Váš dopis zn.: 0000232266
Ze dne: 12. 1. 2018
Naše značka: SPU 023117/2018

VYJÁDRĚNÍ K AKCI: "ZPRACOVÁNÍ REALIZAČNÍCH PROJEKTŮ KoPÚ V K.Ú. SVOJNICE"

Dopisem ze dne 12.1.2018 jste požádali naše oddělení o vyjádření k technické infrastruktuře z důvodu podání žádosti o stavební povolení výše uvedené akce v katastrálním území Svojnice, okres Prachatice.

Příloha: 1x snímek z mapy se zákresem HOZ a plošného odvodnění pozemků

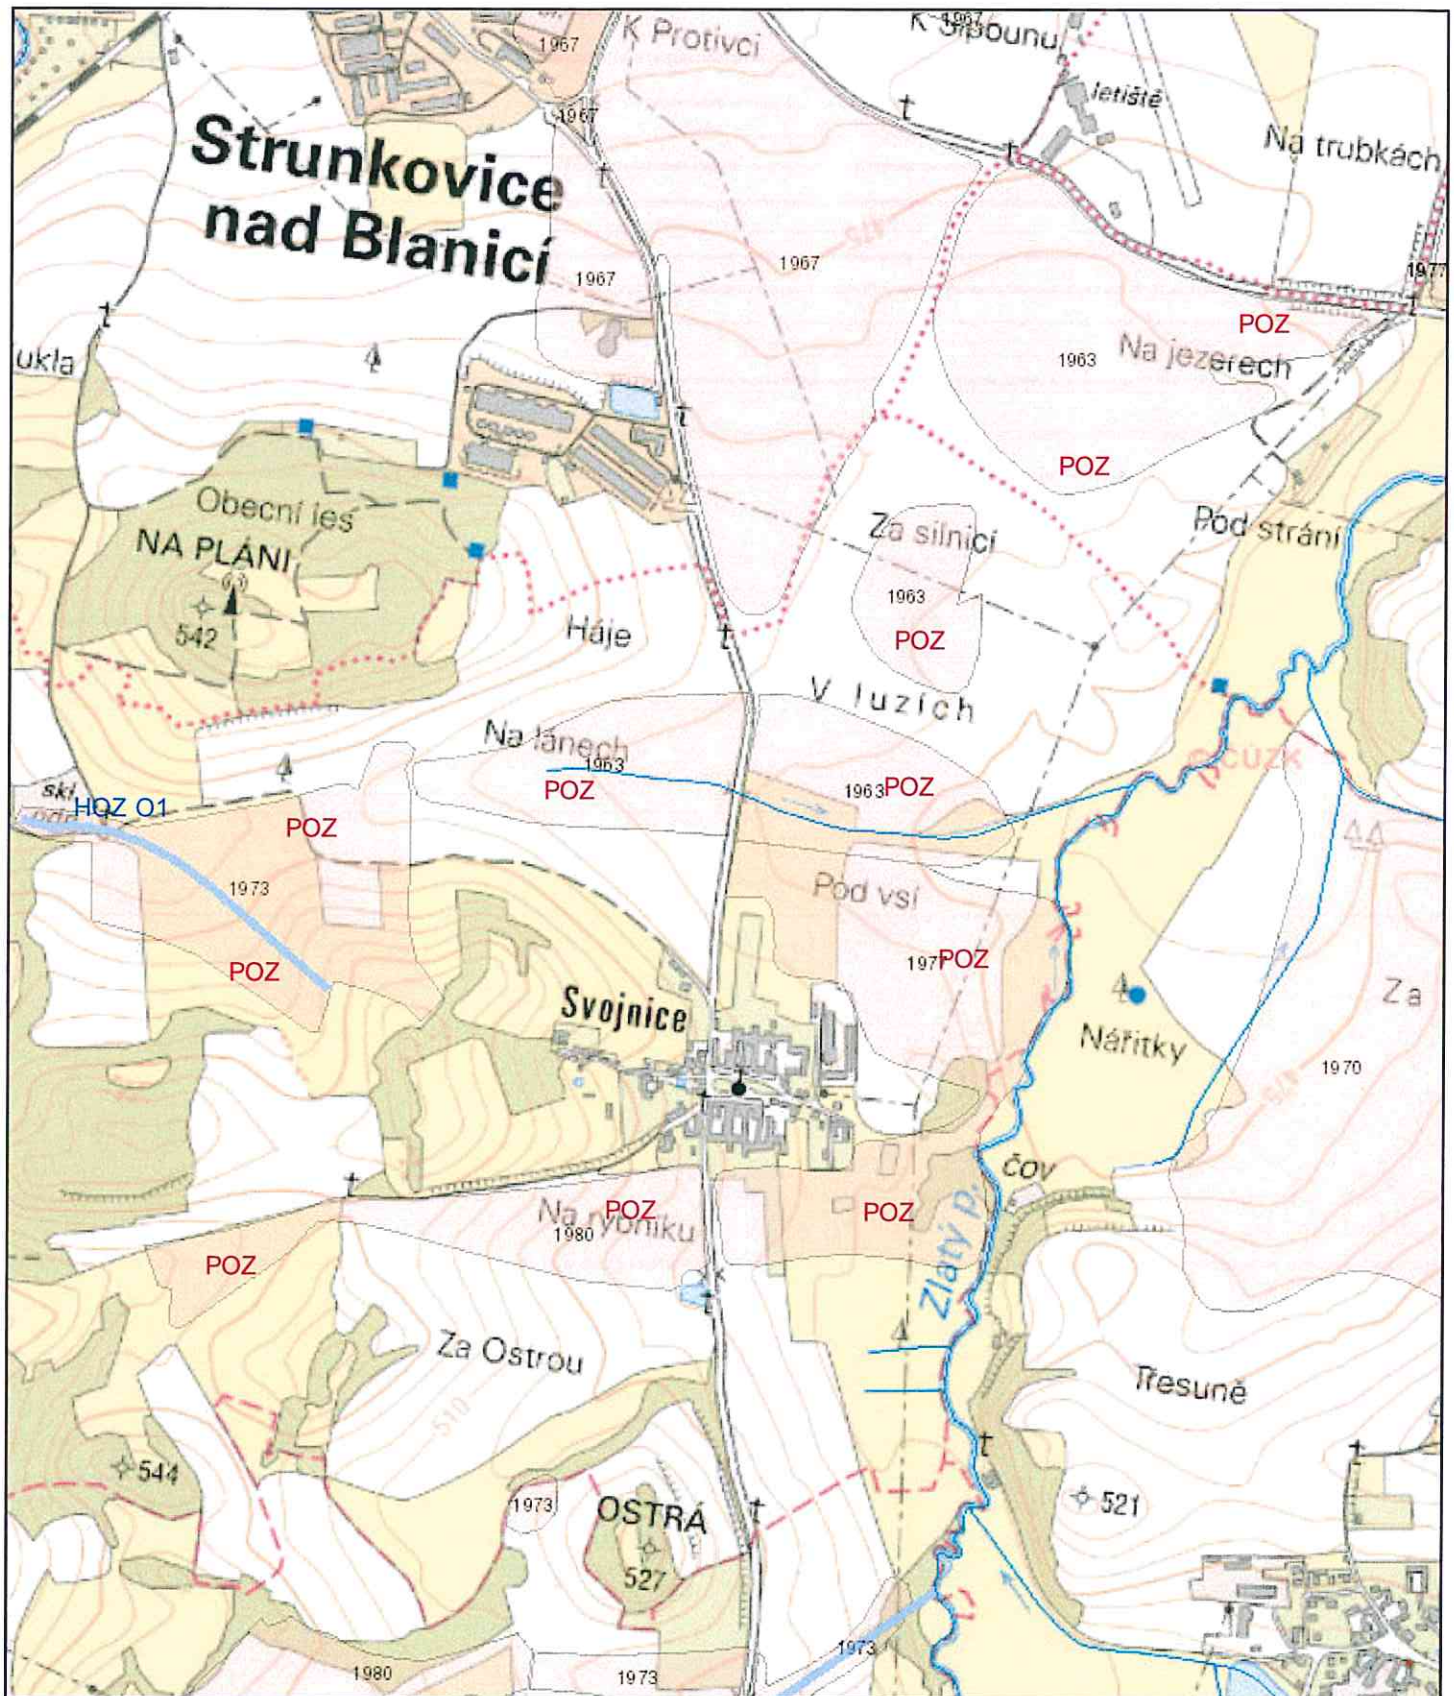
Sdělujeme Vám, že dle zaslané situace zájmového území se zde nachází stavba vodního díla – hlavní odvodňovací zařízení v příslušnosti hospodařit Státního pozemkového úřadu. Jedná se o hlavní odvodňovací zařízení (HOZ) ze stavby Strunkovice-Žichovec, odpad „O1“, ID:2140000202-11201000, rok stavby 1973, zatrubněné v délce 670 m, ČHP 1-08-03-035.

HOZ je orientačně zakresleno v přiložené situaci z mapy. V případě dotčení tohoto našeho zařízení požadujeme předložit další stupeň projektové dokumentace, kde bude technické řešení křížení s HOZ k vyjádření.

Dle nám dostupných podkladů se na výše uvedeném pozemku nachází podrobné odvodňovací zařízení (POZ) – drenážní síť, která je příslušenstvím pozemků. Dostupné podklady - údaje o POZ (investicích do půdy za účelem zlepšení půdní úrodnosti) jsou neaktualizovanými historickými daty, která pořídila Zemědělská vodohospodářská správa digitalizací analogových map 1 : 10 000. Vzhledem k tomu, že neexistuje evidence meliorací (odvodnění a závlah) a jejich následných změn (zrušení, rozšíření) od doby pořízení těchto dat (zákresy do map provedeny v 90. letech, jejich následná digitalizace proběhla přibližně v letech 2003-2007), nemusí proto tato data odpovídat skutečnému rozsahu meliorací na jednotlivých pozemcích. Údaje jsou k dispozici ke stažení na Portálu farmáře (<http://eagri.cz/public/web/mze/farmar/LPIS/data-melioraci/>) ve formátu shp a jsou také zobrazeny v LPIS/Životní prostředí/Nitrátová směrnice/Uložení hnojiv – detail/Meliorace.

V případě dotčení podrobného odvodňovacího zařízení požadujeme zachování funkčnosti systému plošného odvodnění.
